Zlepšení kvality vod horního povodí řeky Moravy - II. fáze

změnový list č.		Datum předložení	28. 08. 2015
Ev.č.	ZL-022-S-Š-SO 2.005	Datum schválení	31. 08. 2015
Objednatel	Vodohospodářská zařízení Šumperk, a.s., Jílová 6, 787 01 Šumperk		
Správce stavby	Sdružení API-VRV, vedoucí partner API spol. s r.o., Palackého 12, 150 56 Praha 5		
Zhotovitel	IMOS Brno, a.s., Olomoucká 174, 627 00 Brno		
Změnový list předkládá:	zhotovitel		
Charakter změny:	Práce neobsažené v ZDS **)		Oprava položek dle skutečnosti
Stavba / objekt / úsek:	2. Město Šumperk/ stoka Dolnostudénská /napojení uličních vpustí		
<u>Specifikace změny:</u> Při budování stoky Dolnostudénská byly nalezeny 4 přípojky od dešťových vpustí, které nebyly uvedeny v ZD. Tyto vpusti byly nalezeny na opačné straně, než je vedena stoka. V době přípravy ZD nebyly tyto vpusti v terénu zřejmé. Pro dokončení stoky je nutné, aby tyto uliční dešťové vpusti byly napojeny do nové stoky z ŽB DN 1000, jelikož nová stoka plně nahrazuje stoku původní.

Iničiační dopis č. ID-022-S-Š-SO 2.005 - Stoka Dolnostudénská_napojení uličních vpustí z protější strany komunikace

Příloha č.2 ke změnovému listu č. ZL-022-S-Š-SO 2.005

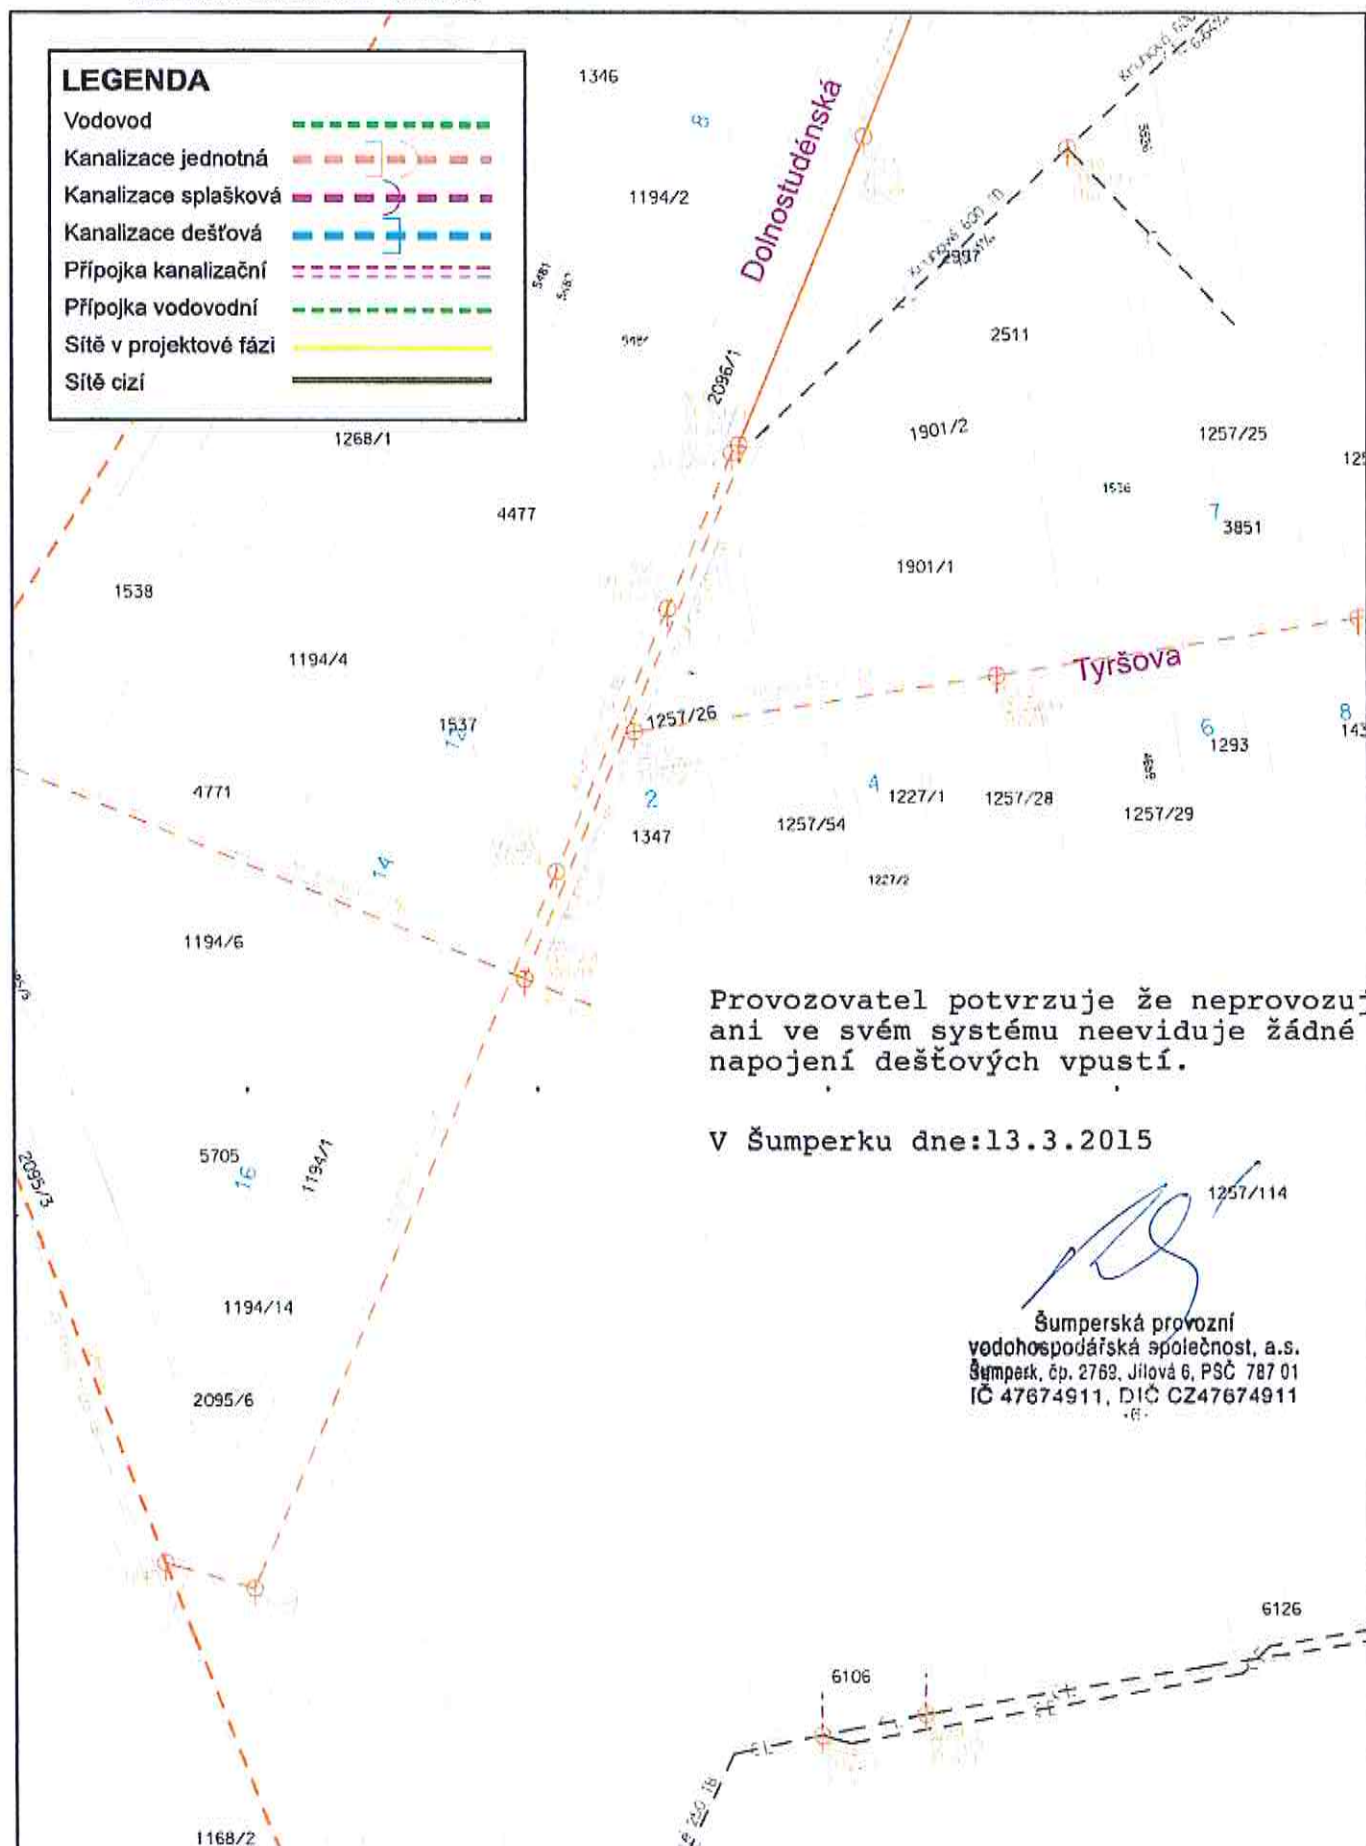
Provozovatel potvrzuje že neprovozuje
ani ve svém systému neeviduje žádné
napojení dešťových vpustí.
